Keuringsverslag van een elektrische laagspanning- en zeer lage spanningsinstallatie

NIET CONFORM

Straatnaam	Geraardsbergsestraat
Huisnummer	179
Busnummer	-
Postcode	9300
Gemeente	Aalst
Land	België

Controlebezoek van een oude huishoudelijke elektrische installatie van een wooneenheid bij verkoop op vraag van de verkoper volgens (KB 08/09/2019) - AREI Boek 1- 8.4.2. en 8.2.1. en 4.2.4.3.

Afbeelding schakel- en verdeelbord:

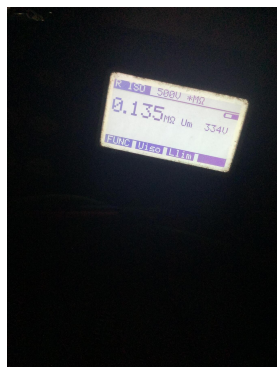
11.01 Eéndraadschema van de installatie is te voorzien en/of te vervolledigen. (Boek 1 Afdeling 2.12 - 2.13 en 3.1.2 en 9.1.2)

11.02 Situatieschema van de installatie is te voorzien en/of te vervolledigen. (Boek 1 Afdeling 2.12 - 2.13 en 3.1.2 en 9.1.2)

12.01 De waarde van de isolatieweerstand van één of meerdere stroombanen is kleiner dan 0,5M ohm (Boek 1 Onderafdeling 6.4.5.1.)

12.02 De continuïteit van equipotentiaal en/of beschermingsgeleiders zijn niet gewaarborgd. (Boek 1 Onderafdeling 5.3.5.3.G. en 5.4.3.5)

13.08 Een demonteerbaar aansluitstuk (aardingsonderbreker) dient aangebracht te worden in de aardgeleider teneinde de meting van de aardweerstand mogelijk te maken. (Boek 1 Onderafdeling 5.4.3.5.)

13.09 Een demonteerbaar aansluitstuk (aardingsonderbreker) moet steeds gemakkelijk bereikbaar zijn. (Boek 1 Onderafdeling 5.1.5.1. en 5.4.3.5.)

15.02 De aanduiding van de stroomkringen en/of apparatuur, aansluitklemmen, enz dient aangebracht of vervolledigd te worden. (Boek 1 Onderafdeling 3.1.3.1. en 3.1.3.3.A. en 5.1.6.1)

16.04 Een afzonderlijke differentieelstroombeschermingsinrichting met een gevoeligheid van 30mA is te plaatsen voor installaties van badkamer, wasmachine, vaatwas, droogkast en/of gelijkaardige toestellen. Deze dient ondergeschikt te zijn aan de hoofddifferentieelstroombeschermingsinrichting (Boek 1 Onderafdeling 7.1.4.1. en 4.2.4.3.)

16.09 (Installaties voor 1/10/1981) Er is geen bescherming door een differentieelstroombeschermingsinrichting met een gevoeligheid van max 30mA voorzien voor contactdozen zonder aardpen. (boek 1 afdeling 8.2.1 punt 6)

18.08 De geleiders van het type VOB moeten in daarvoor bestemde buizen, kabelgoten geïnstalleerd worden. (Boek 1 Onderafdeling 5.2.9.3. en 5.2.9.6.)

18.13 Kabels van het type VTLmb, LMVVR, COAX, VVT zijn verboden en dienen vervangen te worden door een type conform Boek 1 Onderafdeling 5.2.1.2.

18.17 De niet-gebruikte leidingen verwijderen of aan de uiteinden te isoleren. (Boek 1 Onderafdeling 4.2.3.3.b)

19.02 Schakelaar, contactdoos of aftakdoos herschikken en opnieuw bevestigen. (Boek 1 Onderafdeling 1.4.1.3.)

19.06 Niet alle contactdozen op LS zijn kinderveilig en/of voorzien van een beschermingscontact (NBN C61-112). (Boek 1 Onderafdeling 1.4.2.3. en 5.3.5.2.)
